Vår dato: 31.10.2019
Vår ref.: 201838316-68
Arkiv: 317
Deres dato:
Deres ref.:

Buheii vindkraftverk – 132 kV nettilknytning - Godkjenning av konsesjonspliktige endringer, detaljplan og miljø-, transport- og anleggsplan for nettilknytningen av vindkraftverket

Figur 1: Nettilknytningen til Buheii vindkraftverk. Konsesjonsgitt trasé (alt. 2, øverst) og detaljprosjektert trasé (nederst).

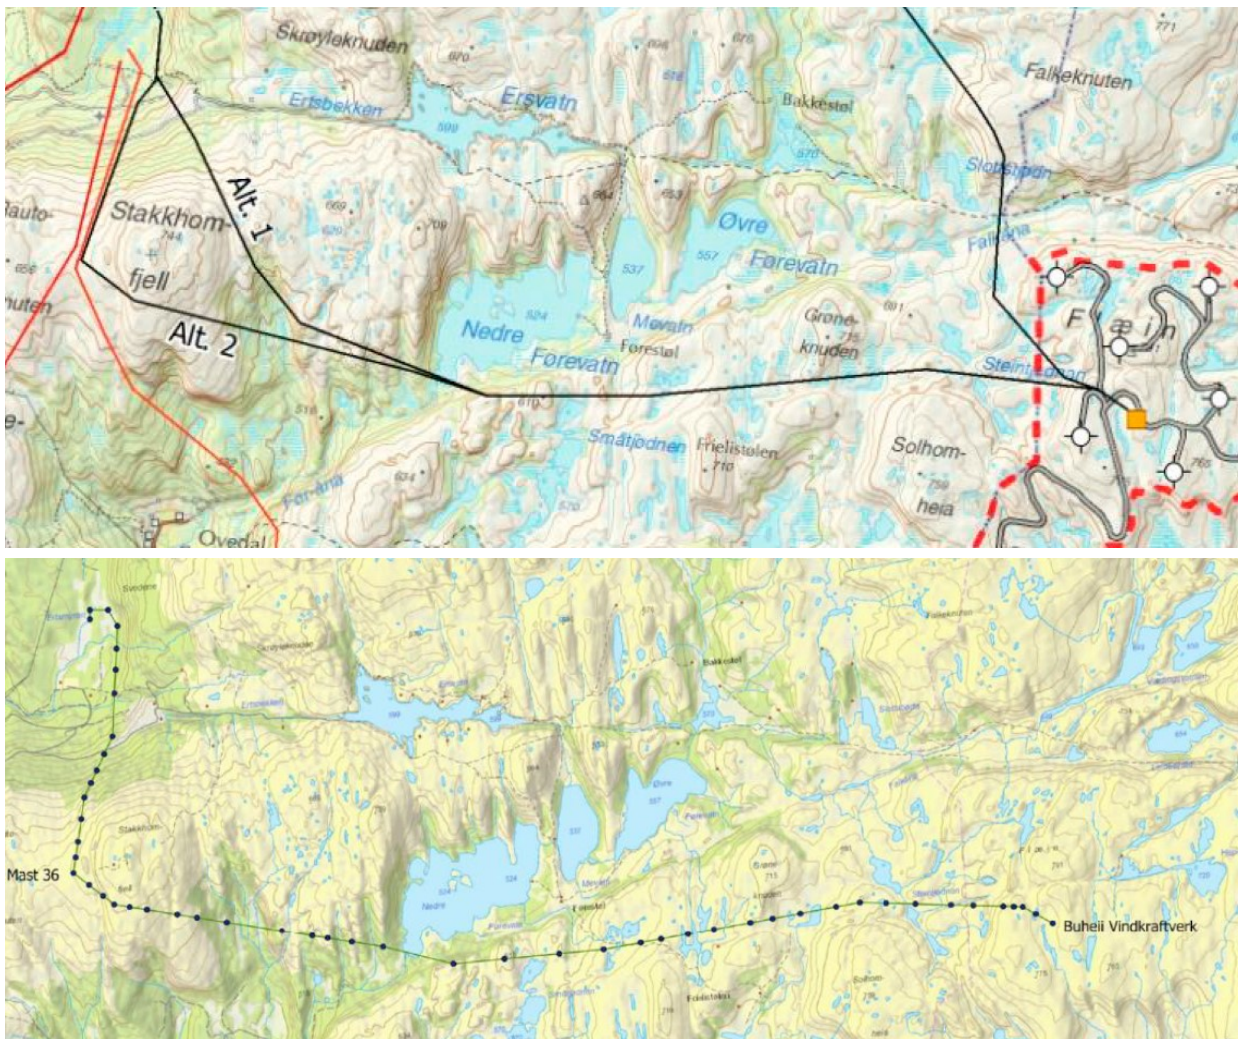
BV opplyser at traseen for kraftledningen er detaljprosjektert av Multiconsult. Traseen følger hovedsakelig konsesjonsgitt trasé fra planområdet til punktet hvor den møter 132 kV ledningen fra Tonstad (mastepunkt nr. 36). Fra mastepunkt 36 og inn til Ertsmyra transformatorstasjon er traseen som legges frem i detaljplanen justert noe sammenlignet med konsesjonsgitt trasé. I detaljplanleggingen ble det oppdaget at en hytte på eiendom gnr./bnr. 52/11 ville bli liggende rett under ledningen. Traseen er derfor flyttet noe østover på dette punktet. Videre er traseen fra mastepunkt 36 til Ertsmyra transformatorstasjon flyttet vekk fra Tonstad sin linje i østlig retning. BV opplyser i e-post av 14.10.2019 at traseen på det meste er flyttet ca. 150 meter østover, og at plasseringen av vinkelpunktene

er justert slik at ledningen kommer inn langs et nord-sør-gående platå. Ifølge BV medfører ikke justeringen nye miljø- eller samfunnsmessige konsekvenser, og den påvirker heller ikke nye grunneiere.

NVE forutsatte i konsesjonsbehandlingen at nødvendig avstand mellom vindkraftanlegget og kraftledningene blir overholdt. Vi konstaterer at traseen for nettilknytningen til Buheii vindkraftverk er justert med inntil 150 meter, for å oppnå tilstrekkelig avstand til kraftledningen mellom Ertsmyra og Tonstad vindkraftverk og for å kunne komme inn langs et nord-sør-gående platå.

Detaljprosjekteringen av traseen avdekket samtidig at det lå en hytte (gnr./bnr. 52/11) rett under den konsesjonsgitte traseen vest for Stakkehomfjell, og traseen er derfor flyttet noe mot øst. BV skriver at terrenget i området er utfordrende, og at den justerte traseen er den det er tilrådelig å bygge.

NVE viser til at justeringene i traseen er begrunnet med sikkerhetsmessige krav til avstand og bedre landskapstilpasning av traseen. Endringen berører ifølge konsesjonær ikke nye grunneiere og medfører ikke vesentlig endrede negative virkninger for miljø- og samfunnsinteresser sammenlignet med konsesjonsgitt trasé.

Etter NVEs vurdering er ikke justeringene av kraftledningstraseen av et slikt omfang at det krever ny konsesjonsbehandling. Vi mener at den justerte traseen kan bygges i medhold av gjeldende anleggskonsesjon, og har behandlet endringen i medhold av konsesjonsvilkår nr. 12.
